Předmětem posuzování vlivů na životní prostředí podle zákona č. 100/2001 Sb., v platném znění (dále jen „zákon EIA“) je záměr „Pokračování těžby v lomu Mrač“ Č.J. 161777/2025/KUSK, kód záměru STC2730.

Podatel tímto podle § 8 odst. 3 zákona EIA v zákonem stanovené lhůtě 30 dnů, počítané ode dne zveřejnění informace o dokumentaci na úřední desce krajského úřadu, tj. do 9. 1. 2026, podává ke zveřejněné dokumentaci následující vyjádření.

.str. 27 hlukové studie

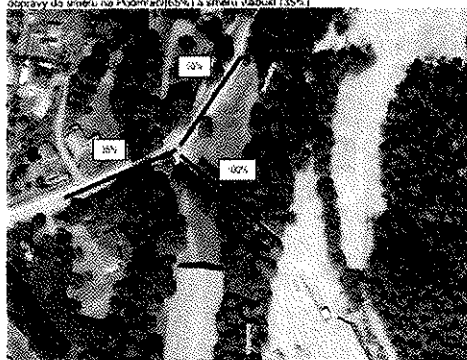
V hlukové studii nebyly jednoznačně specifikovány parametry protihlukových opatření – délka, výška, činitel pohltivosti α . Z uvedeného není jednoznačné a přezkoumatelné s jakými parametry byla zpracována hluková studie a na základě jakých údajů bylo provedeno hlukové posouzení. Požadujeme navrhnout protihlukové stěny oboustranně pohltivé pro minimalizaci odrazů. Požadujeme v hlukové studii uvést hodnotu implicitního útlumu povrchu terénu G.

OBR.5a Vizualizace stavu – doprava Varianta I – stávající výjezd z areálu lomu + rozložení dopravy do směru na Pšovnař (65%) a směru vstupu (35%)

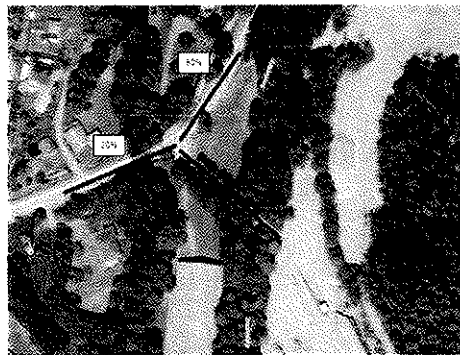
Požadujeme vysvětlení navýšení intenzity dopravy přes Mrač o 15%.

OBR.4 Vizualizace budoucího stavu – doprava Varianta II + rozložení dopravy

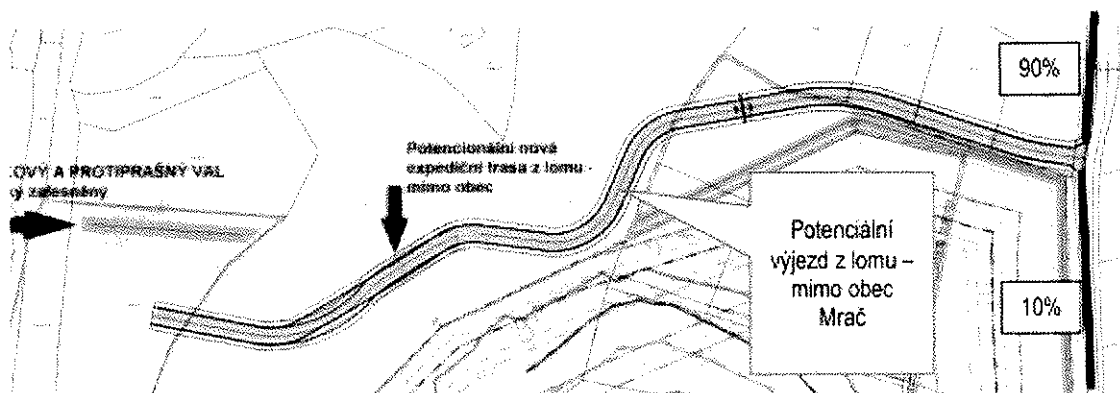
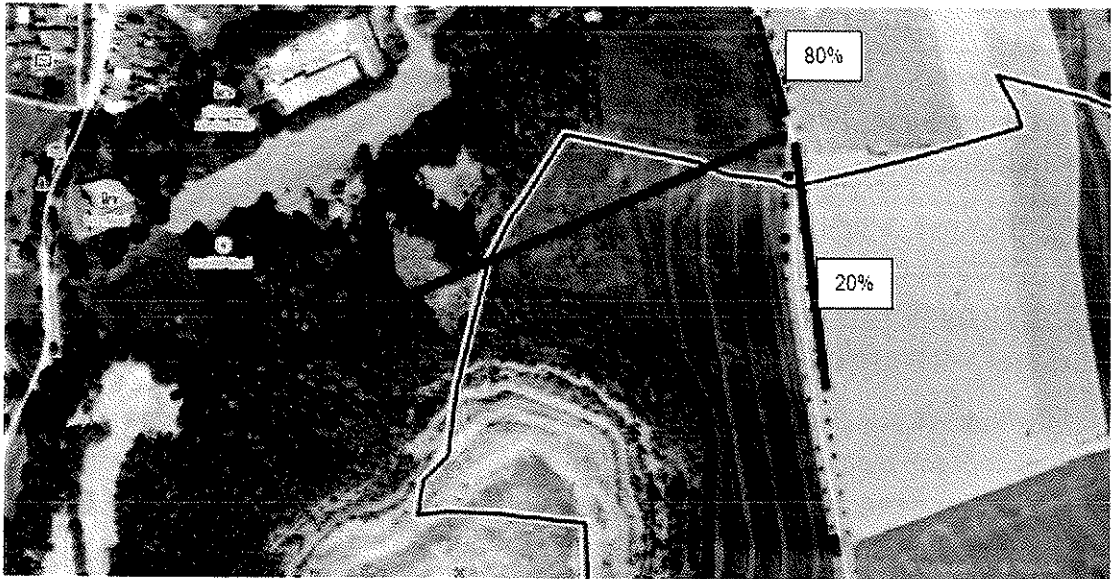
Požadujeme vysvětlení navýšení intenzity dopravy směrem na Žižňanky o 10%.
